**Avis de la Mission Régionale d'Autorité environnementale  
de Nouvelle-Aquitaine sur  
le projet agri-solaire Lim'OvineRgie  
à Magnac-Laval et Dompierre-les-Églises (87)**

n°MRAe 2023APNA43

dossier P-2023-13743

**Localisation du projet :** communes de Magnac-Laval et Dompierre-les-Églises (87)  
**Maître(s) d'ouvrage(s) :** CAS LIM'OVINERGIE  
**Avis émis à la demande de l'Autorité décisionnaire :** préfète de la Haute-Vienne  
**en date du :** 3 février 2023  
**dans le cadre des procédures d'autorisation :** autorisation environnementale

*Figure n°4 - Implantation finale du projet au regard des habitats et habitats d'espèces*

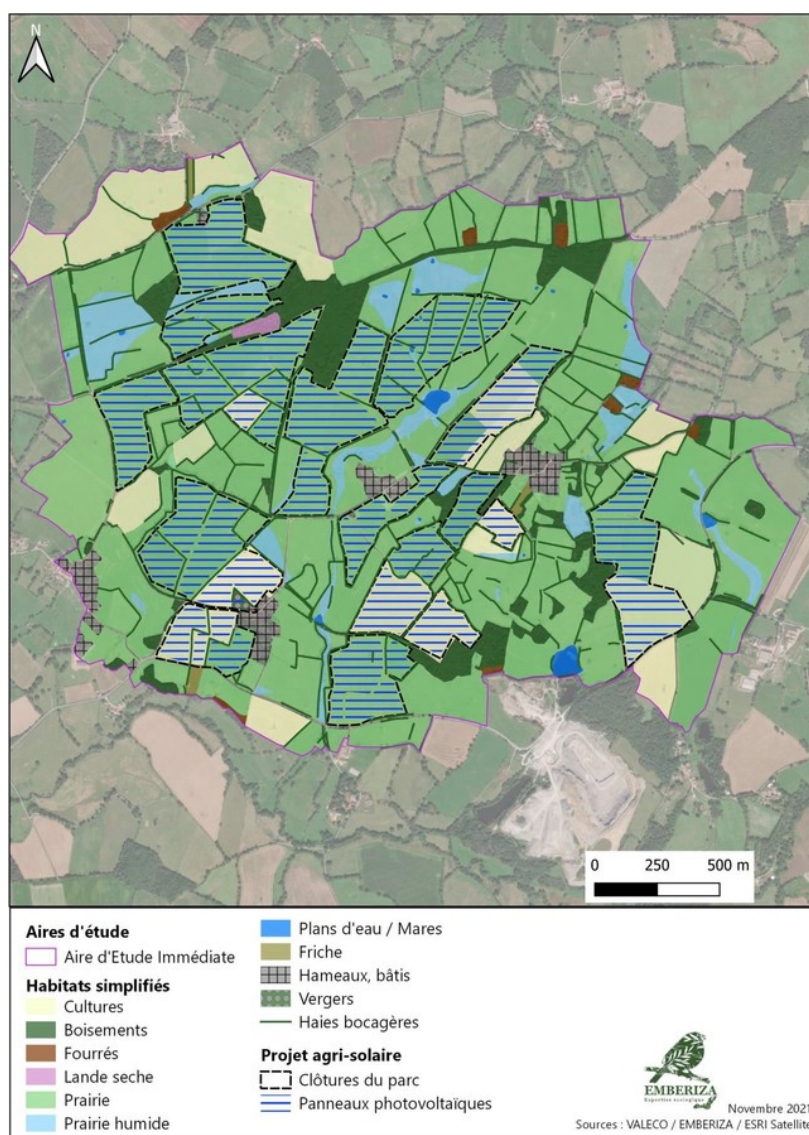
**La MRAe recommande de préciser la localisation des 22 zones de stockage et 3 bases vie prévues durant la durée des travaux ainsi que les impacts et mesures associés.**

**La MRAe relève que la dérogation à la réglementation concernant les espèces protégées fait état de 13 ha de pistes lourdes et légères dans le cadre du projet, correspondant à 2,9 ha de cultures et 9,1 ha de prairies mésophiles. Elle recommande de préciser ce que représentent ces chiffres par rapport à ceux présentés dans l'étude d'impact (plus de 30 ha de pistes lourdes et légères).**
